2008年10月9日 306 燃料装置の不具合

リコール届出一覧表

リコール届出番号	外-1521		
届出者の氏名又は名称	ブジョー・ジャパン株式会社 代表取締役 ディエリール ポアラ (製作国:フランス共和国) (製作者名:オートモビル ブジョー) (問い合わせ先:0120-840-240)		
不具合部位(部品名)	燃料装置		
基準不適合状態にあると認める構造、装置又は性能の状況及びその原因	燃料装置の給油パイプコネクターの成形方法が不適切なため、このままで使用を続けると、当該コネクタ一部成形時の継ぎ目部に亀裂が生じることがあり、最悪の場合、当該部位より燃料が漏れるおそれがある。		
改善措置の内容	全車両、当該コネクタ一部を点検し、該当するものは対策品と交換する。		
不具合件数	11件	事故の有無	0件
発見の動機	市場からの情報による。		
自動車使用者及び自動車分解整備事業者に周知させるための措置	使用者・ダイレクトメールにて通知する。 自動車分解整備事業者・日登進発の機関連誌に掲載する。 対策実施車両:対策実施車両には、運転者席側ドア開口部のドアロックストライカー付近に、外-1521のステッカーを貼付する。

改善箇所説明図

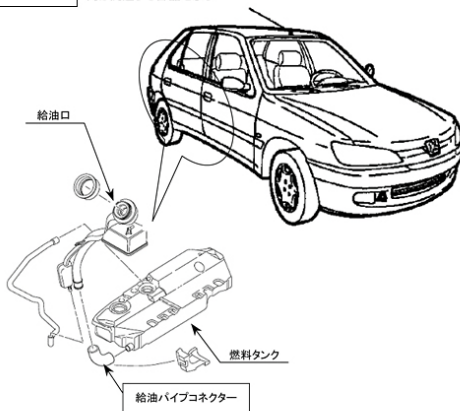
保安基準不適合箇所

燃料装置の給油パイプコネクターの成形方法が不適切なため、このままで使用を続けると、当該コネクタ一部成形時の継ぎ目部に亀裂が生じることがあり、最悪の場合、当該部位より燃料が漏れるおそれがある。

部品の上下に成形時の継ぎ目のあるものは未対策品、シームレスのものは対策品である。

改善内容

全車両、当該コネクタ一部を点検し、該当するものは対策品と交換する。
